PIANO URBANISTICO ATTUATIVO DEL SASSO - SEZANO

VALUTAZIONE DI COMPATIBILITA' IDRAULICA D.G.R.V. 2948/2009

Integrazioni richieste dal Consorzio di Bonifica Alta Pianura Veneta

Verona, 03 giugno 2014

Fig. 2: stratigrafia del sondaggio

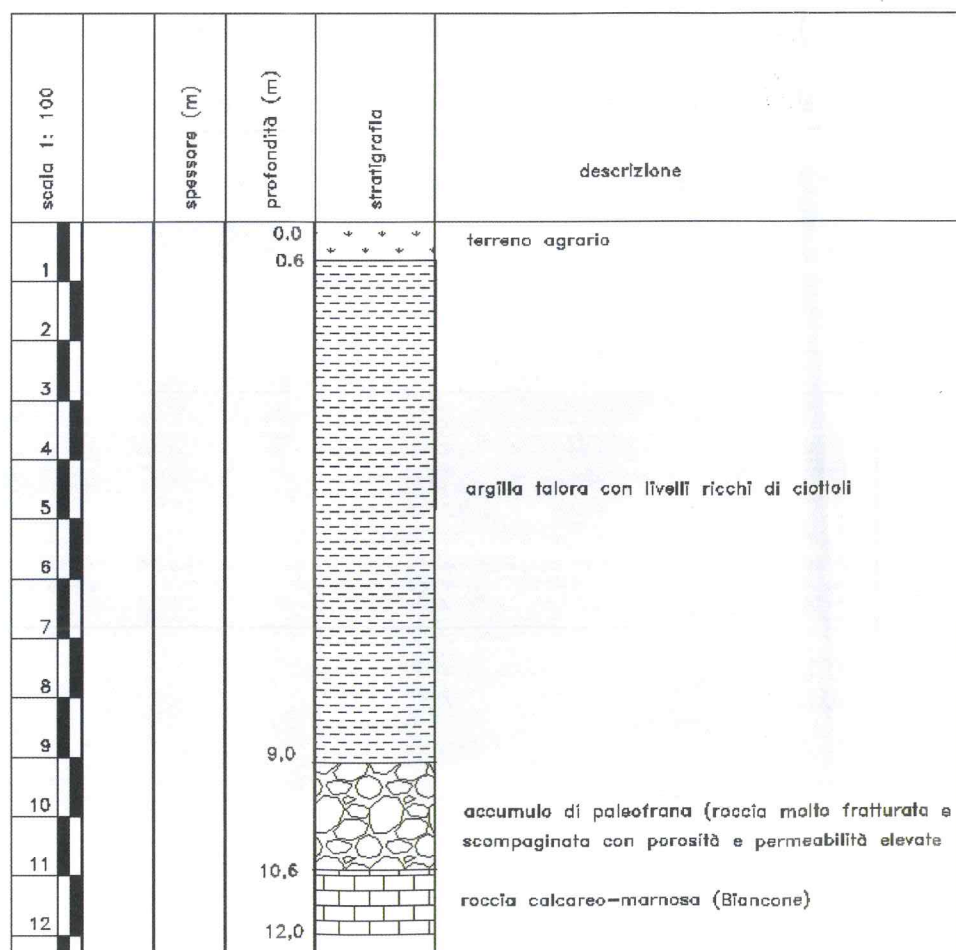
cortesìa e competenza. L'ingegnere ha richiesto una chiara ricostruzione del sottosuolo e la misura sperimentale del coefficiente di permeabilità.

E' stata eseguita una trivellazione a distruzione di nucleo in vicinanza dei pozzi di infiltrazione. Il metodo a distruzione è stato scelto in quanto, avendo realizzato i pozzi fino a circa 12 metri di profondità la stratigrafia del terreno è stata osservata nello scavo, ma in questa occasione però è stato possibile stabilire anche la profondità del substrato roccioso autoctono (Biancone - cretaceo inf. p.p.) che qui si incontra a partire da circa 10,6 m di profondità. La stratigrafia rilevata è la seguente, congruente con le osservazioni svolte nel corso della precedente indagine geologica.

E' utile rilevare che anche la roccia calcarea è permeabile ma con valori molto più bassi dell'accumulo sovrastante che è il corpo recettore principale e prevalente della dispersione.

La trivellazione eseguita, rispetto al quadro precedente, ha fornito le seguenti ulteriori notizie:

1 - la profondità del substrato roccioso autoctono è intorno agli 11 metri ma è certamente variabile in aumento procedendo verso il centro della valle;

2 - lo spessore dell'accumulo di paleofrana, che risulta di parecchi metri in base a scavi eseguiti poche decine di metri a monte del sito di dispersione delle acque, in tale posizione si riduce a circa un paio di metri.

Fig. 3: ubicazione dell'area di lottizzazione (in giallo) e dei vicini piezometri (in celeste)

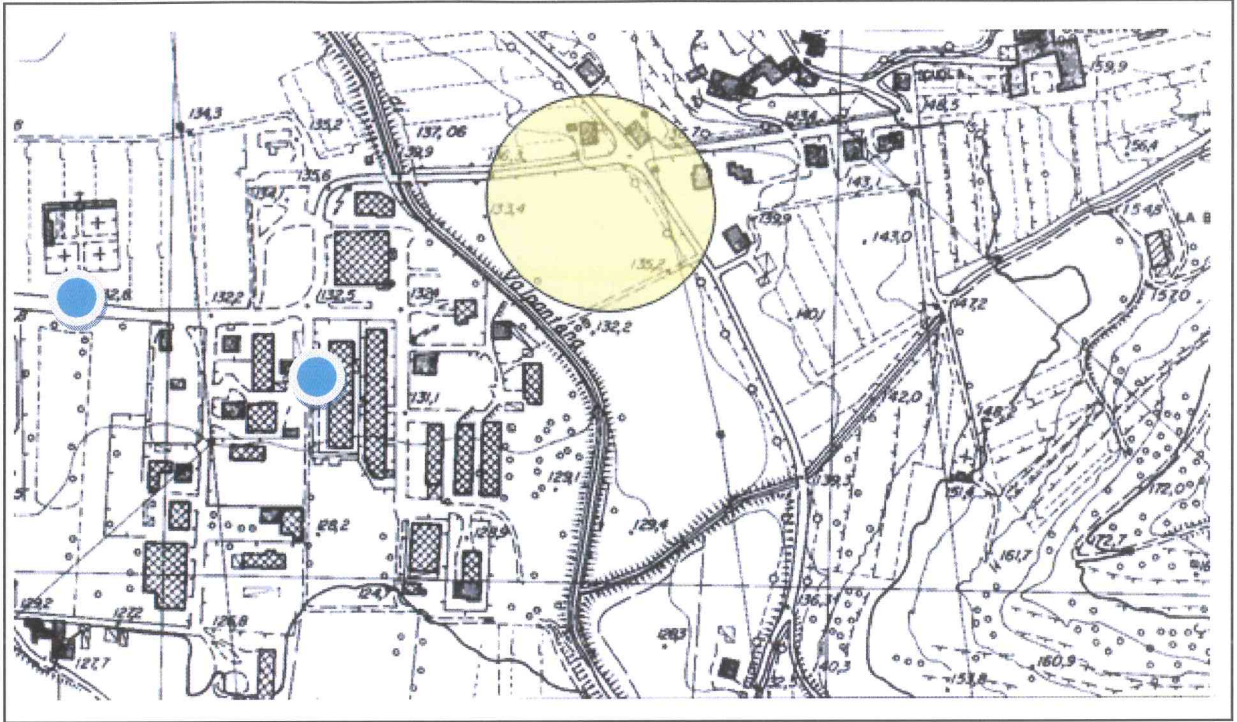
- 1 - permeabilità del terreno;*
- 2 - presenza, profondità ed oscillazioni annue della falda;*
- 3 - eventuale presenza di fenomeni di dissesto idrogeologico o idraulico;*
- 4 - acclività del terreno all'interno dell'area nei casi specifici;*
- 5 - la stabilità del pendio nei casi specifici.*

Come spiegato al punto 2.2 della Valutazione di Compatibilità Idraulica già presentata, nella zona non esiste falda acquifera a profondità tali da poter influenzare le opere. Infatti in recenti trivellazioni eseguite presso il cimitero di Marzana e nella zona industriale (vedi ubicazione alla figura seguente) si rinviene una piccola falda sospesa a circa 30 metri di profondità. Tale falda, sostenuta da un acquiclude argilloso alla base, ha pochissima acqua e si asciuga anche con una piccola pompa da prelievo campioni (come avvenuto appunto durante i prelievi eseguiti da ARPAV). La falda principale è posta a circa 80 metri di profondità e quindi è in roccia nella zona di lottizzazione. Della falda sospesa non si conoscono le oscillazioni (che comunque sono certamente contenute nell'ordine del metro) nè il regime. Essa certamente non si trova nella zona di dispersione delle acque in quanto a tale profondità si incontra la roccia e l'acquiclude che la sostiene non esiste. La falda profonda non è in osservazione in nessun punto nella zona e l'unico pozzo in cui è stata monitorata si trova presso la casa De Rossi allo sbocco della valle. Anche questo è un pozzo in roccia. Qui la falda ha una oscillazione annua di circa 3 m (misure eseguite nel 1993). Anche considerando oscillazioni più elevate essendo più vicini alle fonti di alimentazione, è evidente che la falda non può ostacolare la dispersione delle acque.
